## Oplegnotitie Portefeuilleoverleg

| <b>Project:</b>                 | Aanleg wachtplaats aan noordoost zijde nabij de Broekvelderbrug te Bodegraven in de Oude Rijn (Vaarwegtraject 6). |
| <b>Onderwerp:</b>               | Mogelijke varianten wachtplaats Broekvelderbrug   |

#### *Ad 1. wachtplaats recreatievaart noordelijke oever, wachtplaats beroepsvaart zuidelijke oever*

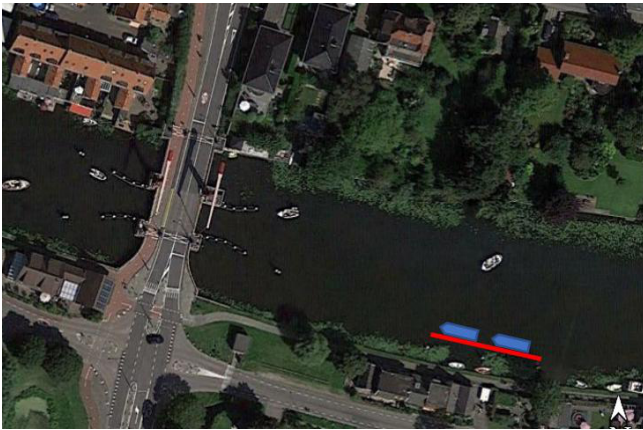
- [Verdelen van de het-overlast tussen de Noordzijde en de Zuidzijde.](#)

- Veiligheid en doorstroming; de grote schepen zullen kruisen. Dit maakt de brugopeningen minder veilig, maar ook zullen de brugopeningen langer moeten duren. De schepen moeten namelijk op kruisend verkeer wachten. Dit is echter beperkt door het beperkt aantal grote schepen wat hier vaart.:-
- Dit kan wellicht tot onduidelijkheid leiden. Het kan zijn dat schepen niet goed zien waar hun wachtplaats is:
- Behoud van een wachtplaats aan de Noordzijde zal vermoedelijk nog steeds op bezwaren van omwonenden aan die kant stuiten.:-

#### *Ad 2. combiwachtplaats aan de zuidelijke oever*

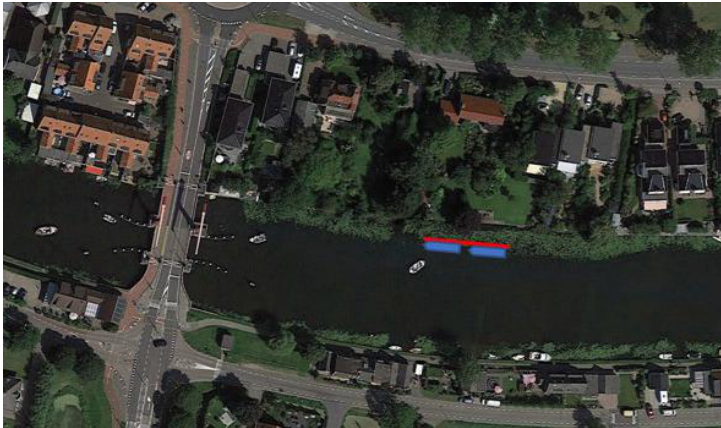
- Deze variant kan op instemming rekenen van de bewoners van de Noordzijde. v

- **Veiligheid: bij de voorgenomen situering van de wachtplaatsen aan de Zuidzijde oostzijde is sprake van kruisend vaarverkeer voor de brug. De wachtplaats aan de Zuidzijde oostzijde is immers vanuit de -**
- **vaarweg gezien aan de bakboordzijde gesitueerd. Hierdoor moeten schepen die vanuit Nieuwerbrug komen naar de verkeerde wal manoeuvreren, kruisen dus.**

- Verlies van privacy: afgemeerde schepen langs de wachtplaats hebben direct zicht op de woningen aan de Zuidzijde. In het beoogde ontwerp liggen de schepen op een afstand van ca. 7,5 m van de gevels. Ter vergelijking: als de wachtplaats aan de Noordzijde wordt gerealiseerd, liggen schepen op een afstand van ca. 40 meter van de woningen;
- Geluid: de gesprekken via de meldknop op de palen van de wachtplaats zullen naar verwachting in de woningen hoorbaar zijn als deze knop op de wachtplaats wordt aangebracht.

### Ad 3. combiwachtplaats aan de noordelijke oever

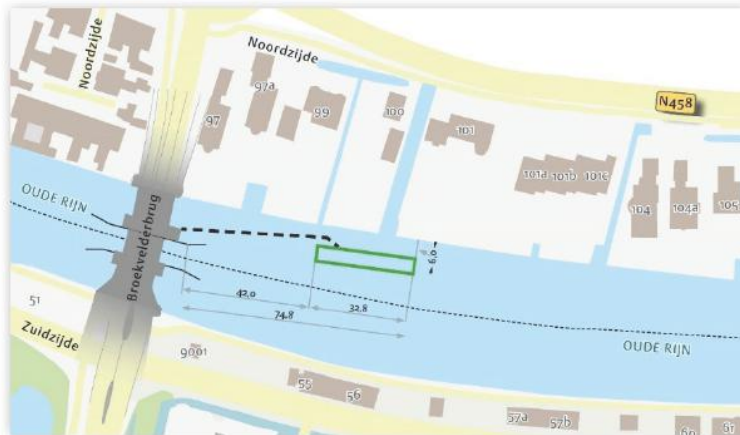
- Nautisch veilig;
- Vormt geen belemmering voor de insteekhaven bij 97a en zijslot bij 100 en 101;
- Locatie conform de Richtlijnen Vaarwegen 2020;
- Optimale locatie voor vlotte doorvaart van de recreatievaart;

- De bewegingsruimte voor de vergunde insteekhaven bij [art 5 1-2e](#) ordt iets krappere;
- Verlies van privacy: afgemeerde schepen langs de wachtplaats hebben direct zicht op de woningen aan de Noordzijde. In het beoogde ontwerp liggen de schepen op een afstand van ca. 6,0 m van de gevels.
- Voor een maatgevend beroepsvaartuig is de afstand tot de brug aan de krappe kant. Het komt echter slechts ca. 25 keer per jaar voor dat een maatgevend beroepsvaartuig de Broekvelderbrug van deze zijde passeert, waarbij in veel gevallen ook geen gebruik hoeft te worden gemaakt van de wachtplaatsvoorziening, aangezien de brug vaak tijdig geopend kan worden.
